2020年9月

お客さま各位

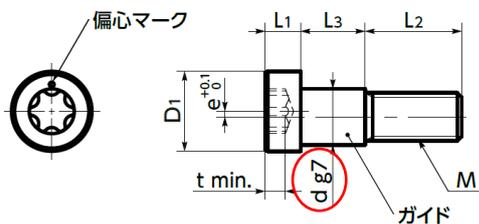
#### 【変更内容】

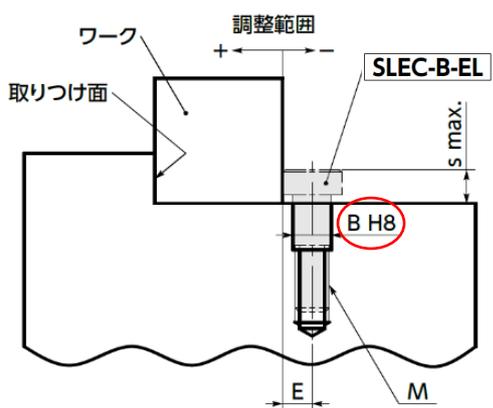
変更前	変更後
SLEC-B-EL全サイズ	H8	F8

**【変更時期】**
